ESCLARECIMENTO 01 - Concorrência Eletrônica n. 41/2026

PROJETO ÁREAS À DEMOLIR (EDIFÍCIO SEDE)

RELATÓRIO FOTOGRÁFICO – INFRAESTRUTURA ELÉTRICA DO DATA CENTER E ÁREAS ADJACENTES

PLANTA BAIXA DEMOLIÇÃO - 2º PAVIMENTO
ESCALA ----- 1 : 50

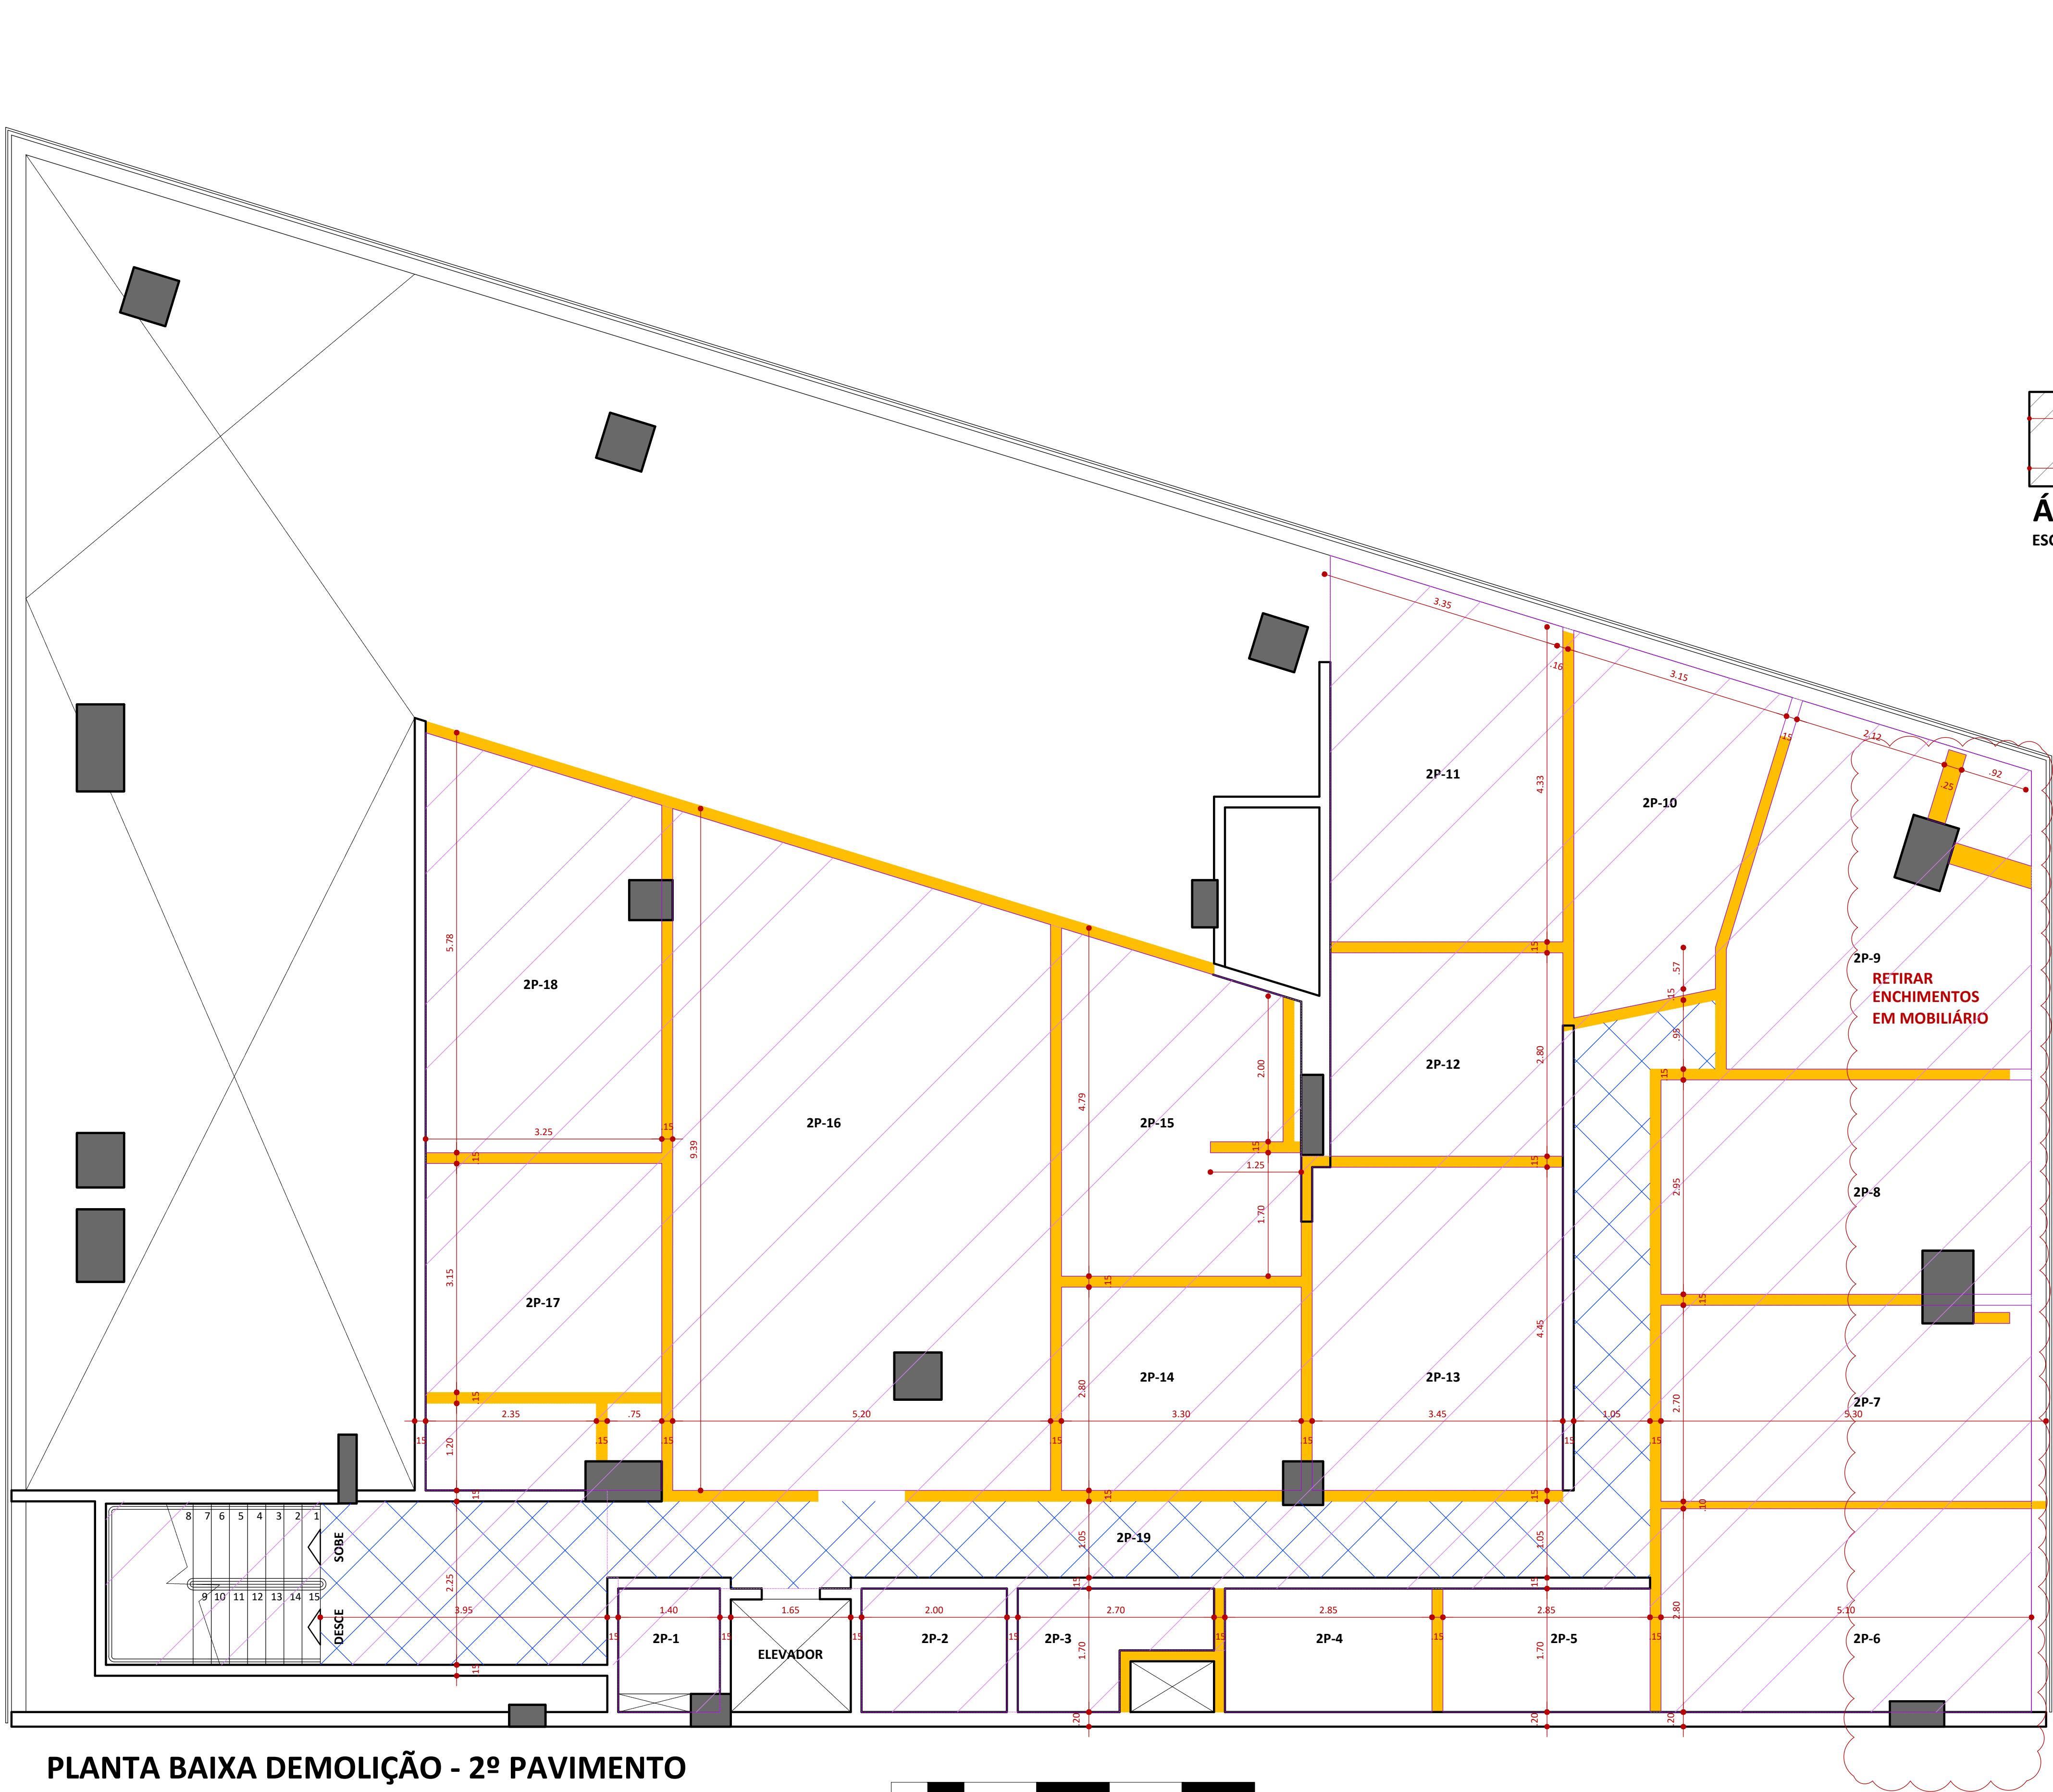
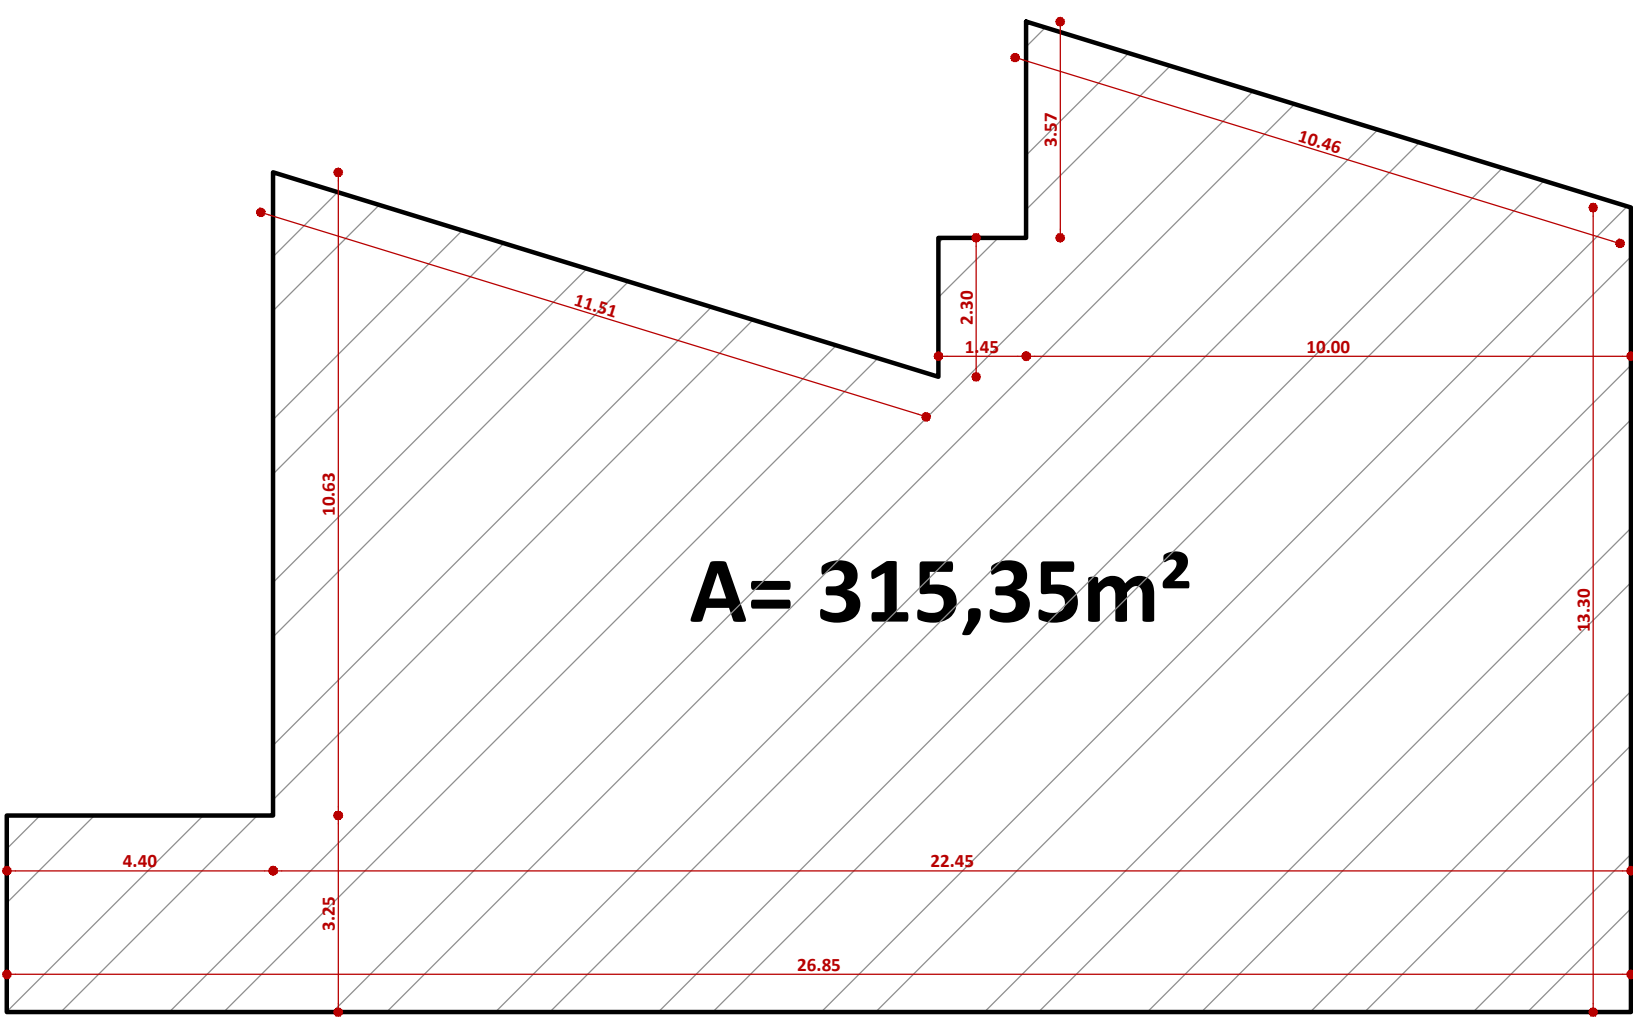
Identificamos que as plantas integrantes do edital não possuem indicações de escala e estão desprovidas de dimensões (cotas).

A ausência dessas informações impede que as licitantes realizem a quantificação precisa dos serviços de bota-fora. Como a planilha orçamentária prevê um quantitativo fixo de caçambas, a falta de dados impossibilita validar se tal quantitativo é suficiente para a execução integral do escopo, gerando risco de subdimensionamento e futuro pleito de reequilíbrio econômico.

A disponibilização das plantas com as devidas cotas e escalas, ou dos arquivos em formato editável (DWG).

Foram acrescentadas cotas e escala gráfica às plantas.

Projeto 03 planta indicativa de áreas a demolir – 2º pavimento
